# Nota beantwoording zienswijzen

## Ontwerpbestemmingsplan Naarderheem

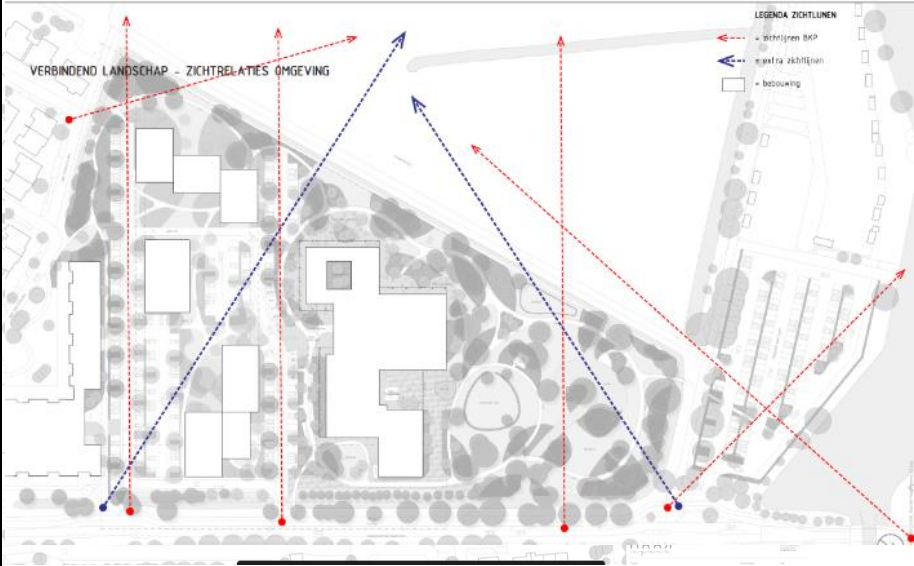
d.	Recht tegenover De Flank is een gebouw mogelijk van 3 lagen met dek van 10,5 m op een afstand van 20 meter. Dit gebouw mag over een afstand van ca 20 m breedte dicht naar De Flank worden toe gebouwd, waardoor de afstand nog maar 16 m bedraagt. Het nieuwe gebouw komt te dicht op De Flank te staan. Reclamant verzoekt om een afstand van minimaal 20 m vast te leggen.	<p>De nieuwbouw wordt op de begane grond op minimaal 20 meter afstand van De Flank gerealiseerd. Ter plaatse van de aanduiding “specifieke bouwaanduiding – overkraging” kan bebouwing op de verdiepingen worden gerealiseerd in de vorm van zogenaamde overkragingen. Niet het gehele bouwvlak kan op deze wijze worden benut, de mogelijkheid om overkragingen te realiseren is beperkt tot 20% van het aanduidingsvlak. Onderstaande afbeelding geeft een voorbeeld van een gebouw met een overkraging:</p>

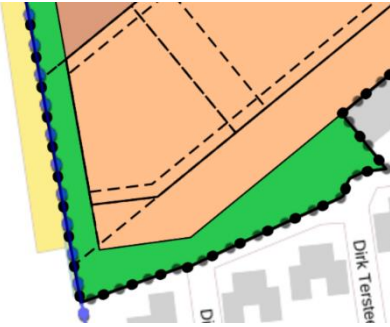
c.	<p>De doorzichten komen niet overeen met de regels die het BKP voorschrijft. Tussen de bebouwing van fase 1 en 2 zou een tussenruimte moeten ontstaan van 40 m breed en de wordt gereduceerd tot 25 m, naast een nog hoger Naarderheem van 22 m. Ook de ruimte tussen fase 2 en De Flank is te smal, van 25 naar 20 m. De voorgestelde zichtlijn zou 15 m moeten zijn. Bovendien betreffen de doorzichten straten voor gemotoriseerd verkeer met aan weerszijden parkeerstroken. Dit zijn geen kwalitatieve doorzichten.</p>	<p>Het Beeldkwaliteitplan gaat uit van twee doorzichten op het perceel van Naarderheem. Het BKP kent een regel die de maat van de doorzichten bepaalt. Een doorzicht is minimaal 25 meter breed of twee keer de hoogte van het gebouw dat er naast staat.</p> <p>Tijdens de omgevingstafels is aangegeven dat deze regel niet leidt tot het gewenste resultaat in stedenbouwkundig opzicht. Het beperkt de mogelijkheden voor fase 2 dermate dat dit afbreuk doet aan de ruimtelijke kwaliteit. Onderstaande afbeelding illustreert dit.</p>

Nr	Samenvatting zienswijze	Reactie gemeente
		<div></div> <p>De in het bestemmingsplan opgenomen haakse doorzichten op de Amersfoortsestraatweg zijn verschillend van breedte. In bovenstaande tekening hebben we dit inzichtelijk gemaakt. Hieruit blijkt dat er slechts gedeeltelijk sprake is van een smallere maat van de doorzichten. Door de toevoeging van de diagonaal is de totale breedte van de doorzichten groter dan in het Beeldkwaliteitsplan opgenomen. De beleving van de doorzichten wordt voortbewegend op de Amersfoortsestraatweg groter omdat je nu door de toevoeging van het diagonale doorzicht langer kunt doorkijken naar de schootsvelden. Verder mogen de doorzichten op verdiepingshoogte met 4 meter versmald worden bij maximaal 20% van de totale lengte. Dit framen van de doorzichten is toegestaan in het Beeldkwaliteitplan.</p>

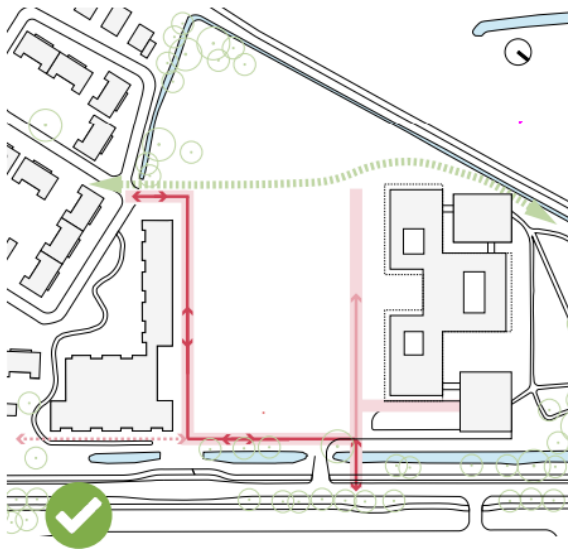
b.	<p>In de toelichting ontbreekt een verwijzing en toets aan het Bijzonder Provinciaal Landschap. In 2018 is de Leidraad Landschap en Cultuurhistorie vastgesteld. In deze Leidraad wordt o.a. gesteld dat ruimtelijke ontwikkelingen die het contrast tussen het bosgebied en de open ruimtes of de groene ruimtes verminderen een aantasting zijn van de kernkwaliteit. De bestaande zusterflat (6 lagen) is een grote blikvanger. Het meest westelijke deel van het nieuwe Naarderheem heeft een vergelijkbaar volume en staat op dezelfde afstand (20-40 m van het schootsveld) maar dan 80 m naar het noorden geplaatst. Het is gewenst dat in de nieuwe situatie een groene afscherming tussen schootsveld en nieuwbouw tot stand komt. De beschikbare ruimte die het ontwerpbestemmingsplan biedt voor een groene invulling is echter onvoldoende.</p>	<p>Het plangebied grenst aan het gebied dat in de Omgevingsverordening NH2020 is aangeduid als Bijzonder provinciaal landschap. Het plangebied is geen onderdeel van het Bijzonder provinciaal landschap (BPL). Binnen BPL-gebieden zijn overigens geen stedelijke ontwikkelingen mogelijk, dus als het plangebied binnen BPL zou liggen dan zou herontwikkeling niet aan de orde kunnen zijn.</p> <p>Het nieuwe Naarderheem staat haaks op de Amersfoortsestraatweg en grenst -in tegenstelling tot de oude zusterflat- aan het parkje dat meer open wordt gemaakt. Hierdoor wordt er meer zicht op de schootsvelden gecreëerd dan nu het geval is daarnaast wordt er meer openheid gecreëerd naar de groene ruimte.</p> <p>Het bouwvlak van het nieuwe Naarderheem is vastgelegd in de verbeelding van het bestemmingsplan. Daaruit is af te leiden dat het gebouw zich tussen de 20 tot 40 meter afstand bevindt van het aangrenzende schootsveld. Deze afstand bedraagt nu ca 10 meter. Momenteel wordt gewerkt aan een landschapsplan. Uitgangspunt is dat het nieuwe Naarderheem zich in een groene omgeving voegt naar het omliggend landschap, de schootsvelden. Zie onderstaande tekening uit het concept landschapsplan.</p>

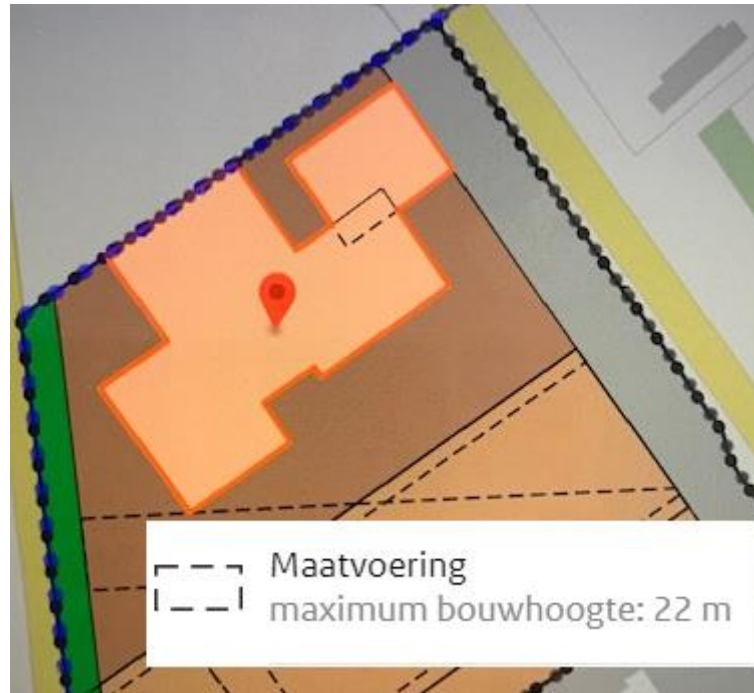
c.	<p>In fase 2 biedt het plan ruimte om tot aan de strook die grenst aan de groenstrook tot een hoogte van 14 m te bouwen. Het is wenselijk dat de afstand tussen nieuwbouw en schootsveld voldoende is voor een groene afscheiding. Een continuering van het beeld dat vanaf de Dirk Tersteeglaan zichtbaar is, is gewenst. Het is ook gewenst dat de bebouwing in het zuidwestelijke deel van de 2<sup>e</sup> fase niet hoger wordt dan 3 lagen.</p>	<p>De hoogte van maximaal 14 meter van bebouwing in fase 2 in de punt bij de Dirk Tersteeglaan is vastgelegd in het Beeldkwaliteitplan. Deze hoogtemaat is destijds in samenspraak met de bewoners van de Dirk Tersteeglaan tot stand gekomen.</p>

Nr	Samenvatting zienswijze	Reactie gemeente
		<p>Aan de zuidwest-kant van het plangebied (zie bovenstaande afbeelding) is nu een grotere groenstrook opgenomen dan in het Beeldkwaliteitplan is opgenomen om het zicht vanuit de Dirk Tersteeglaan op de schootsvelden nog meer te verruimen. Doordat de zusterflat met 6 bouwlagen van 20 meter hoog verdwijnt verbetert de situatie aanzienlijk.</p> <p>De beoogde bebouwing in dit gedeelte van fase 2 bestaat uit wonen in het dure segment. Vanwege de aantrekkelijke ligging aan de schootsvelden is in de anterieure overeenkomst vastgelegd dat het parkeren onderin het gebouw plaatsvindt. De bedoeling is dat de ruimte rondom de bebouwing een groene invulling krijgt.</p>
